榕发·瀚棠项目

——拟变更方案

总平面图

局部南立面图

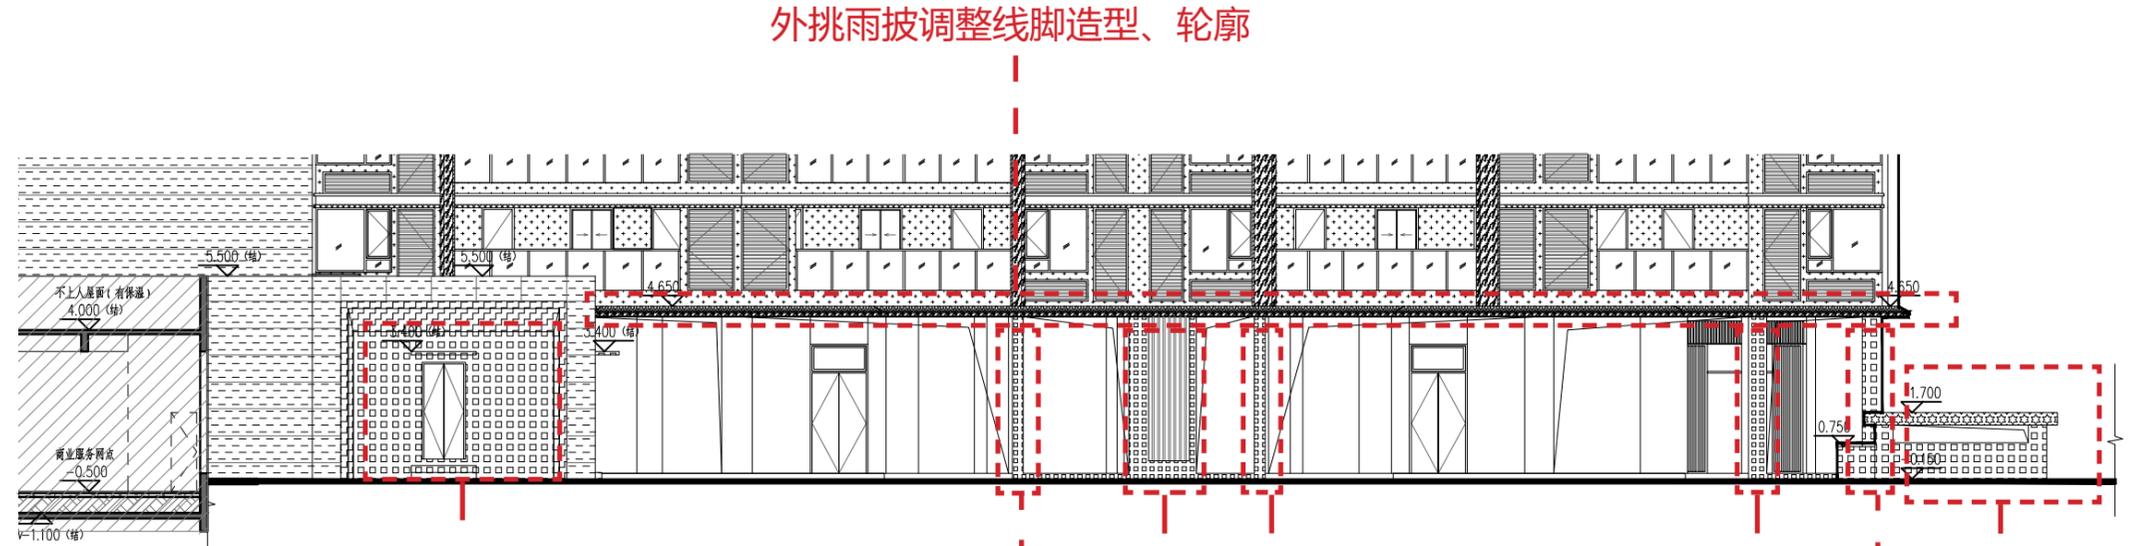
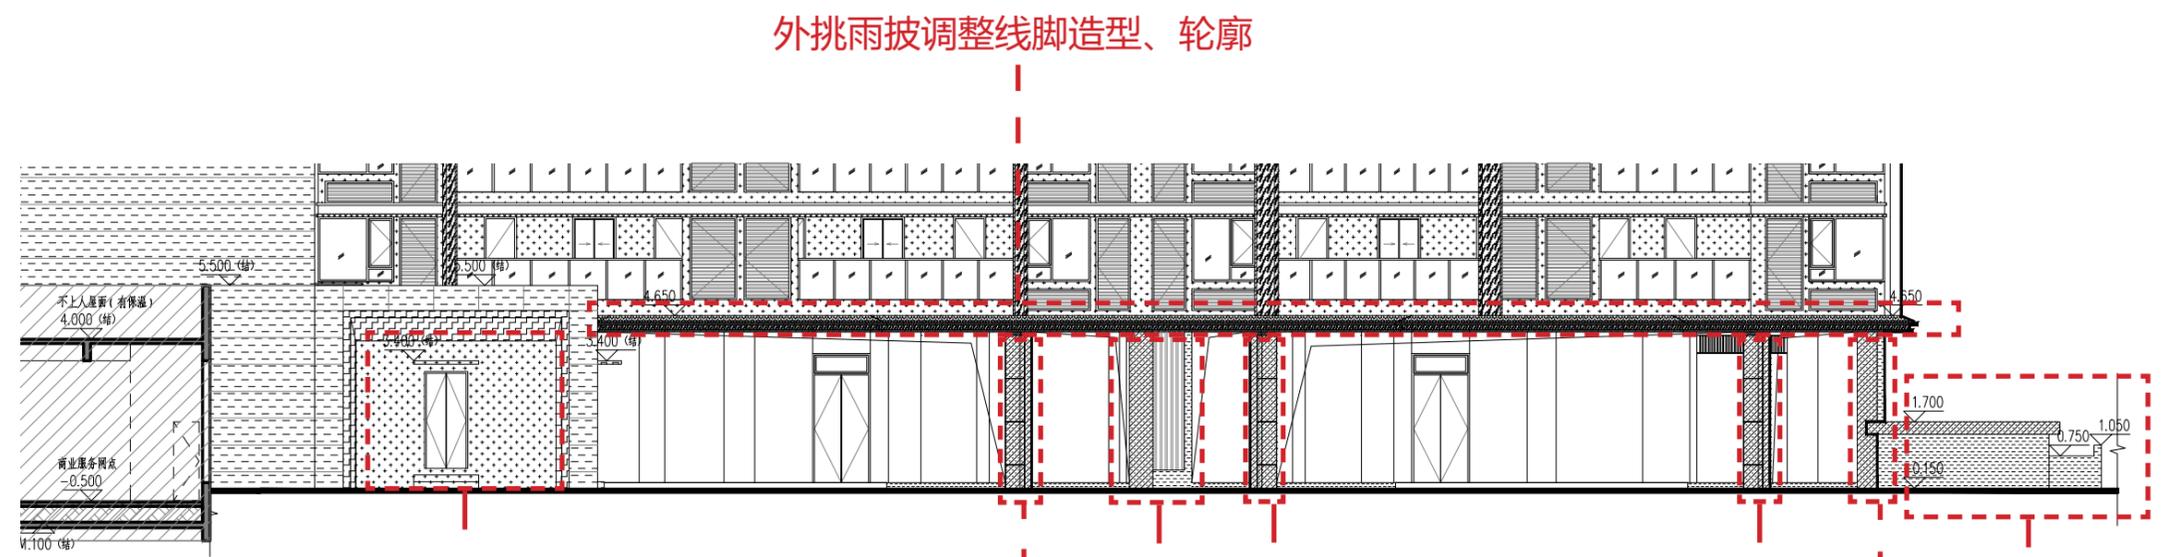
灰色多彩漆调整为灰色真石漆

增加外包米白色仿石铝板造型

灰色铝板调整为米白色仿石铝板, 灰色多彩漆调整为米白色多彩漆以及增加风井

局部北立面图

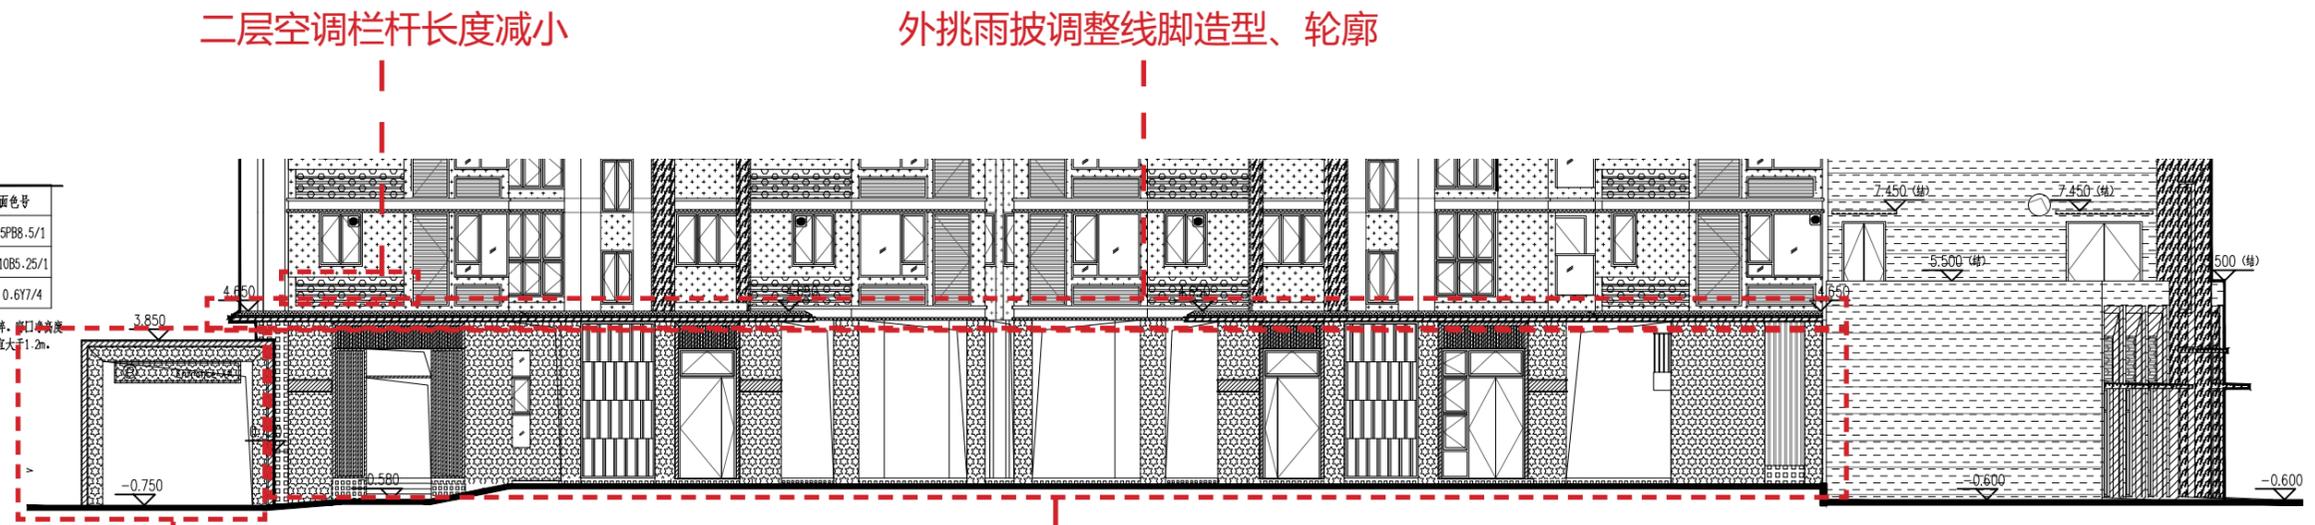
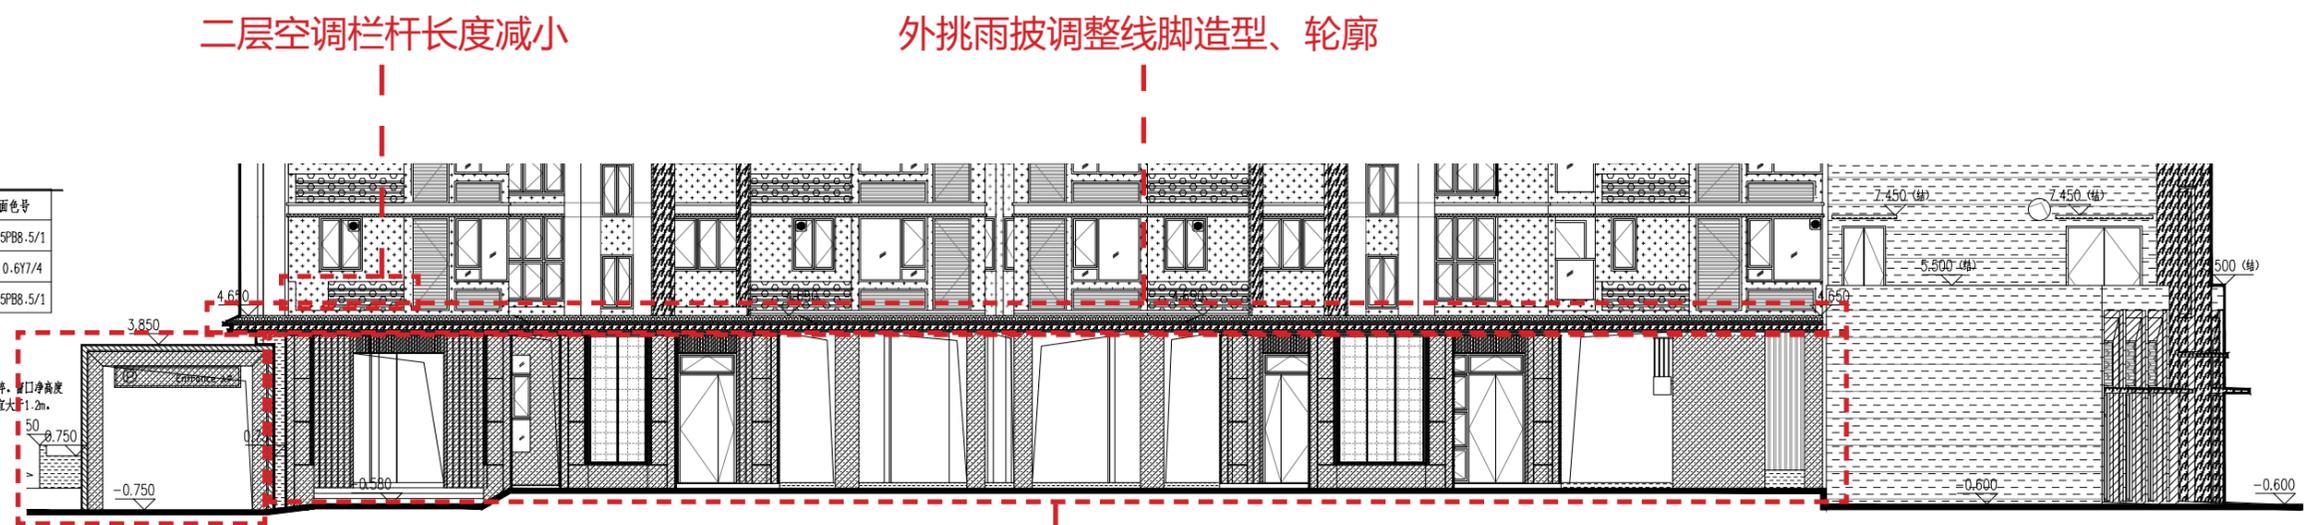
灰色铝板调整为米白色铝板、增加风井

门厅外包铝板造型、缓坡宽度调整、灰色铝板调整为米白色仿石铝板

一层平面图

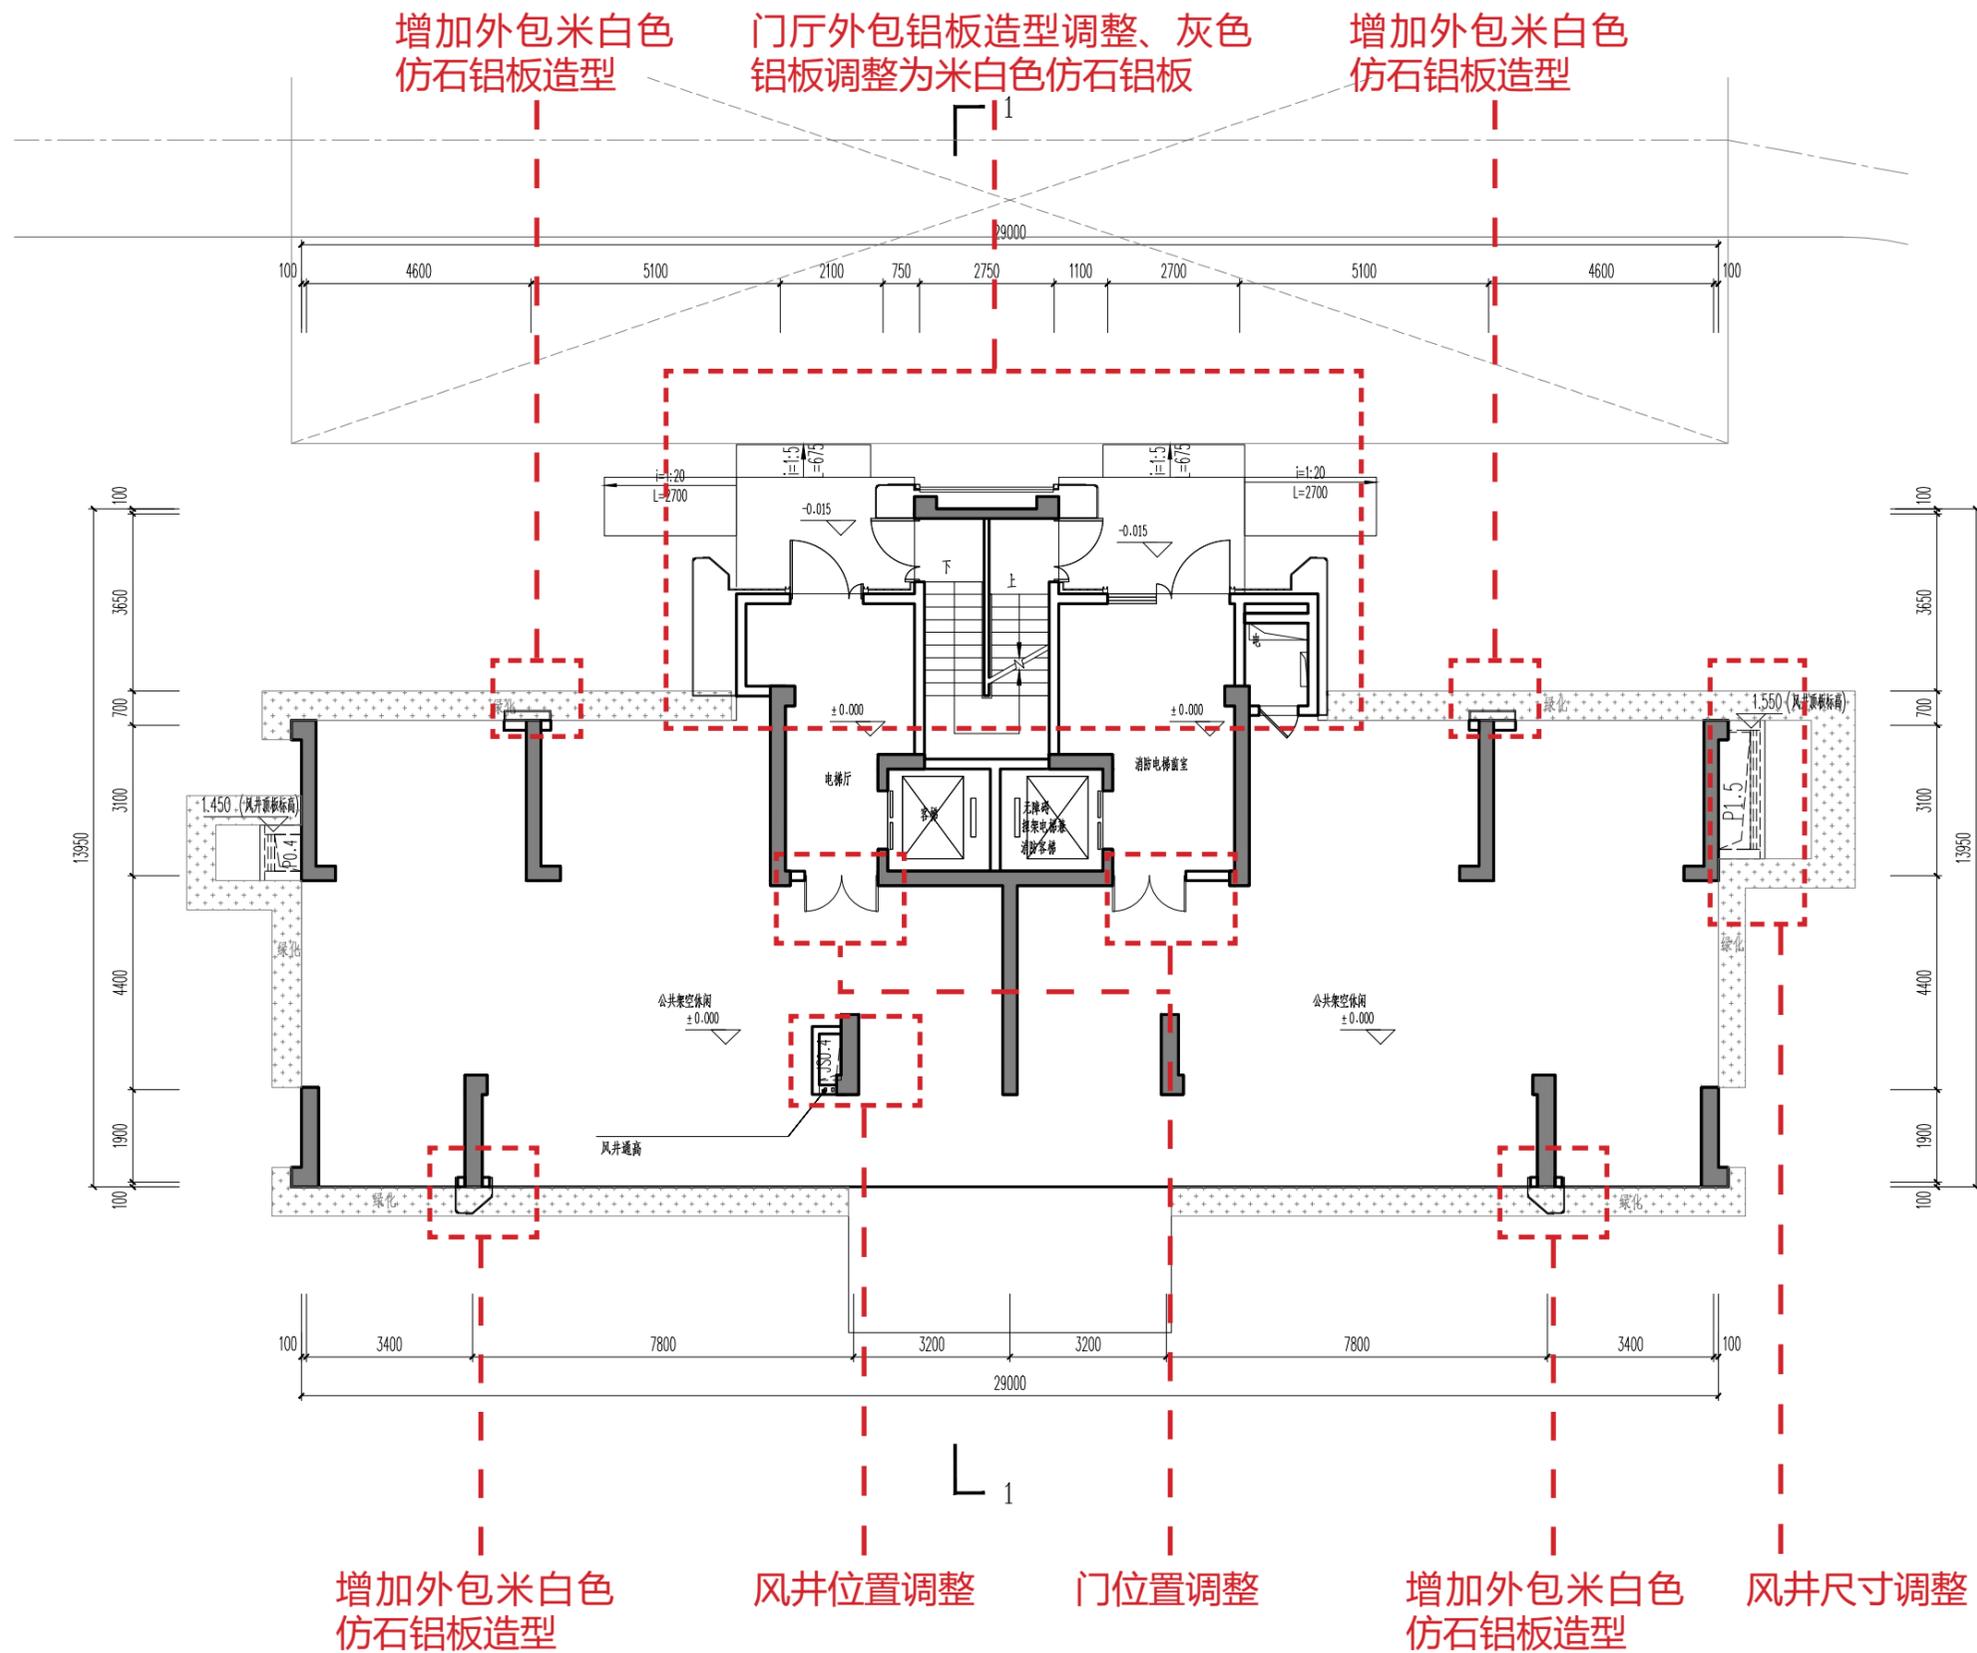
建筑基底面积由 323.48m² 调整为325.46m²,
架空层面积由 246.17m² 调整为 246.06m²。

二层平面图

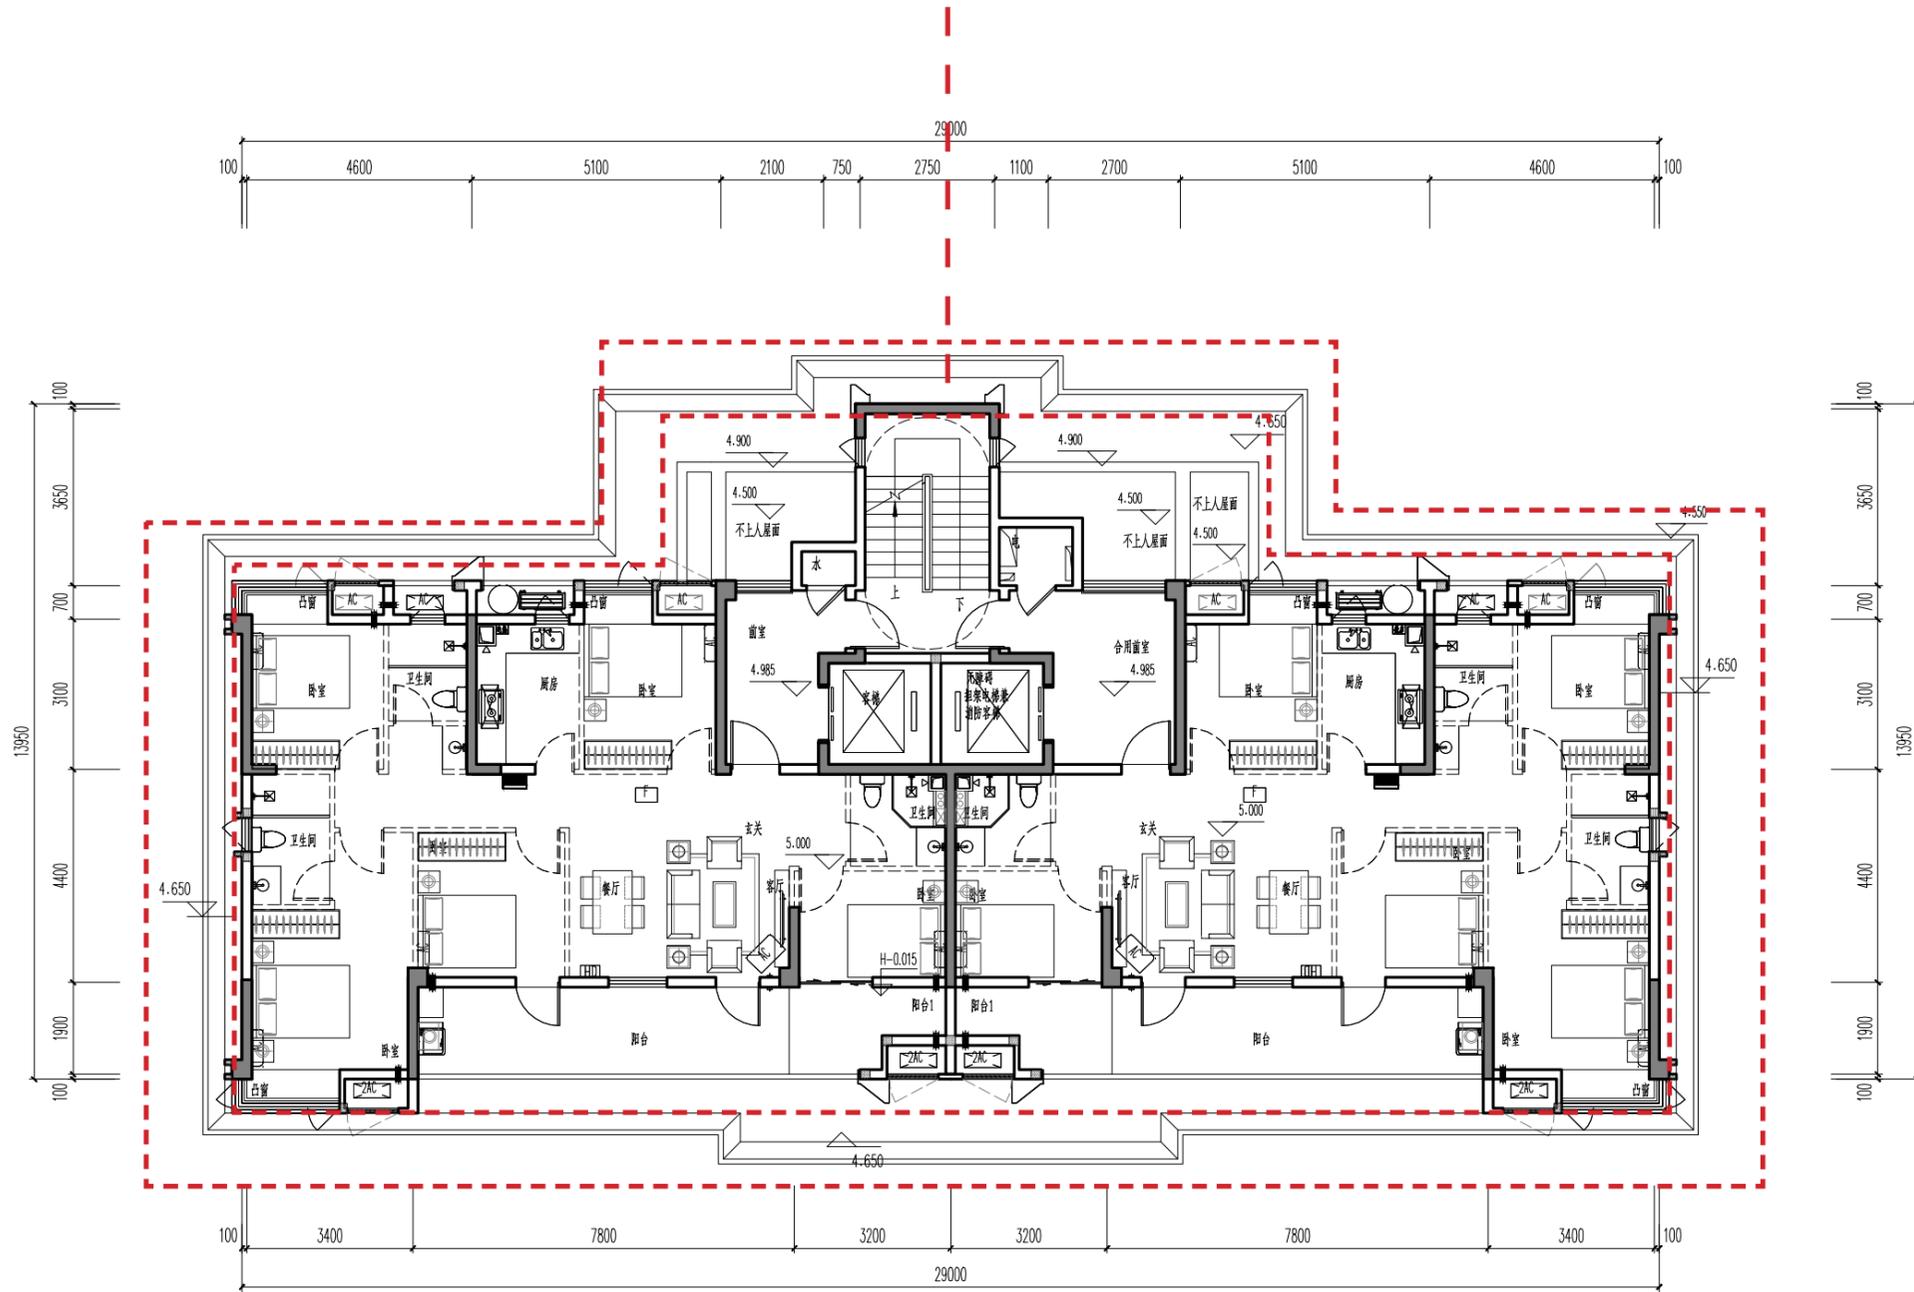
外挑雨披调整线脚造型、轮廓
